AM05787

Описание изменений в модели версии

“Kid_platform_11_v0.6_20200312”

2020.03.13

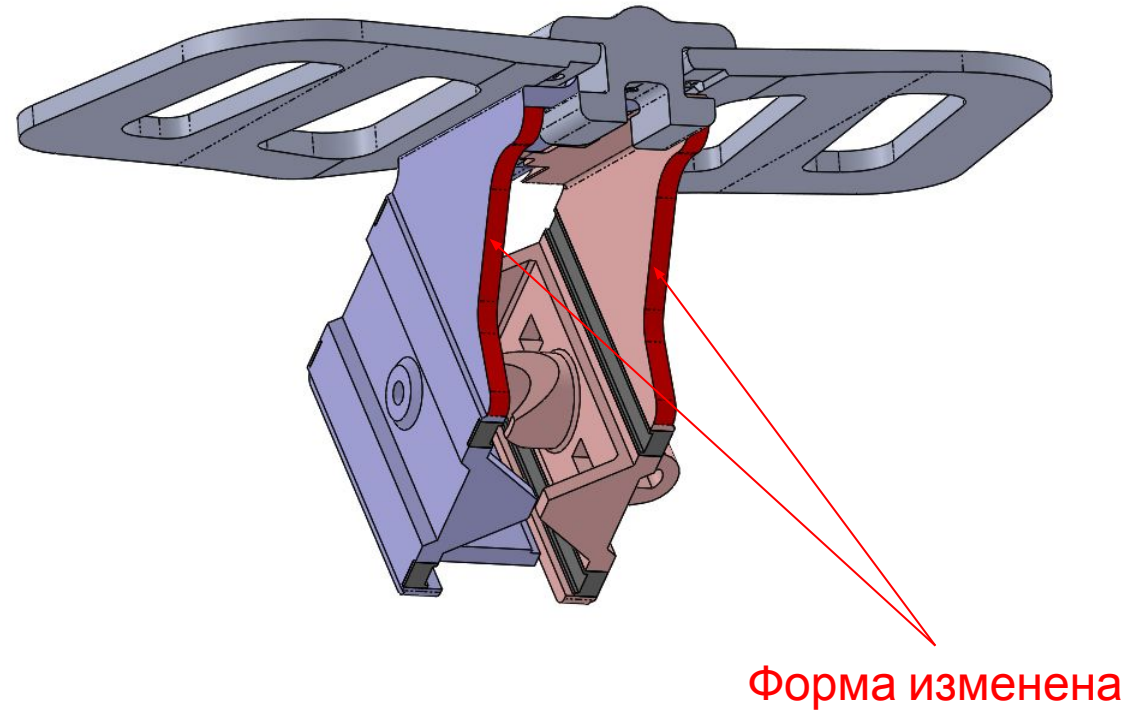
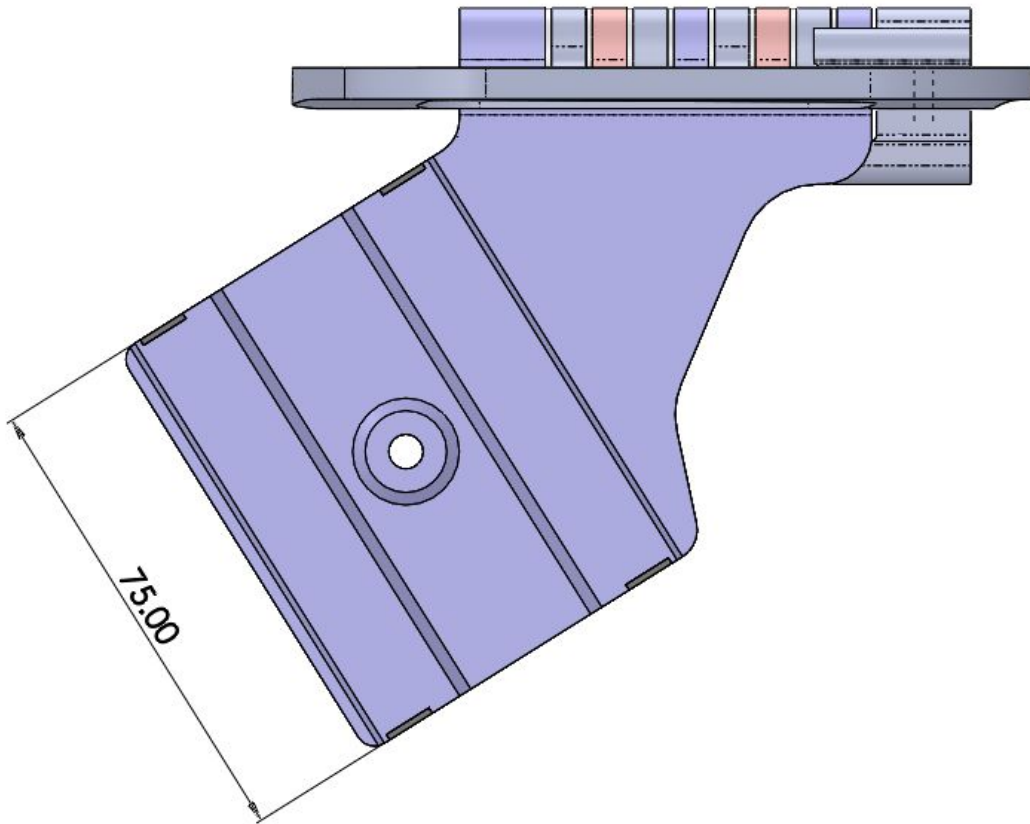
1. Уменьшен габарит изделия в области крепления на самокат, изменена форма кронштейнов.

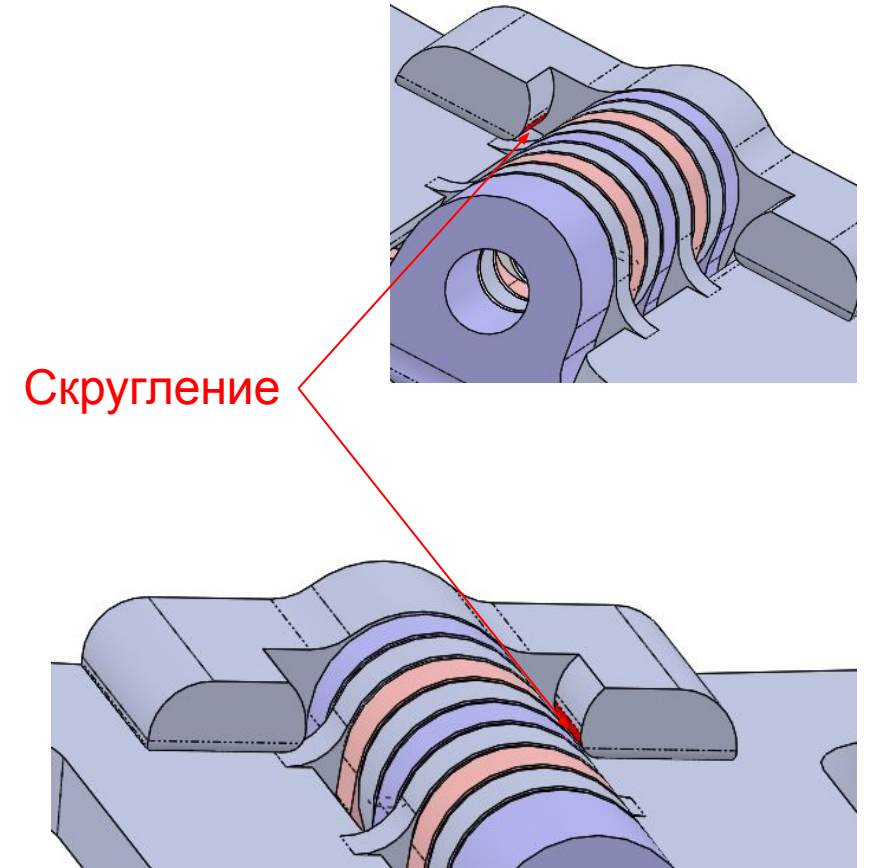
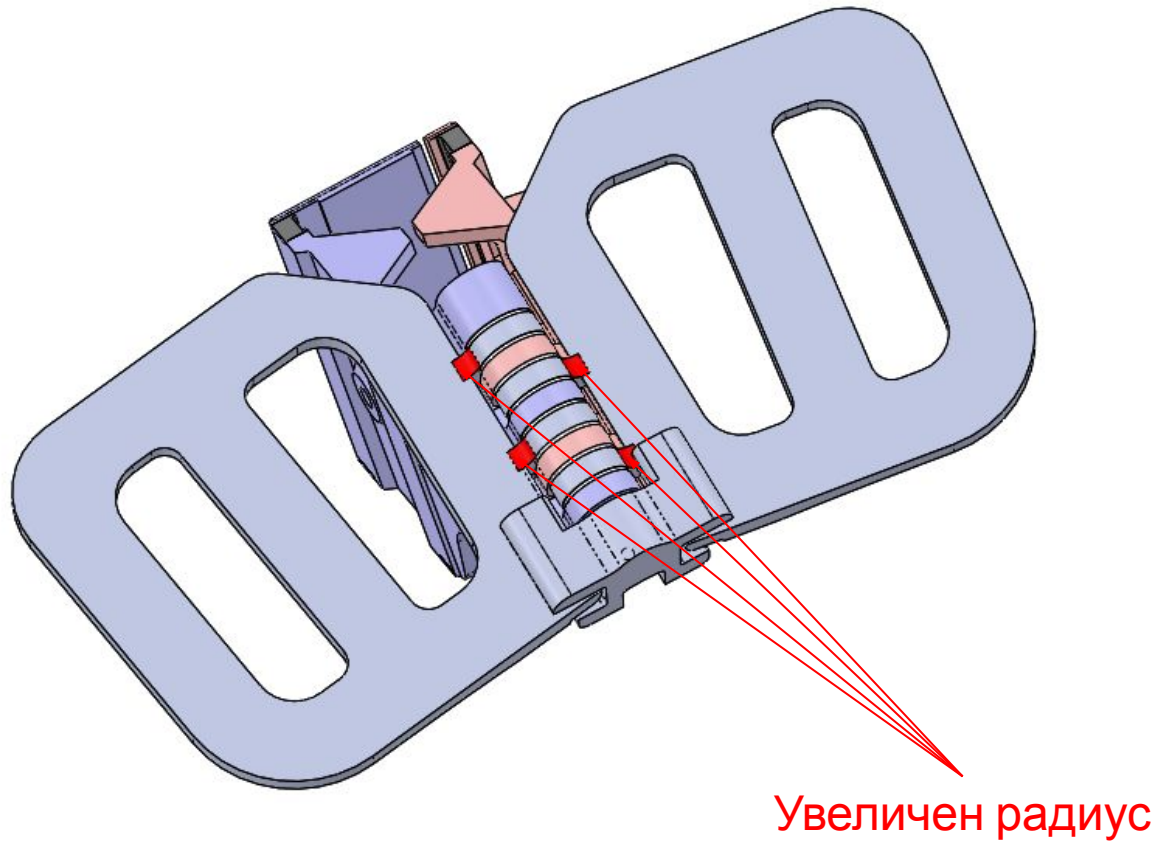
2. С целью увеличения запаса прочности, увеличен радиус скруглений в зоне крепления половин площадки. Вследствие этого, на фиксаторе добавлено скругление для предотвращения интерференции деталей.
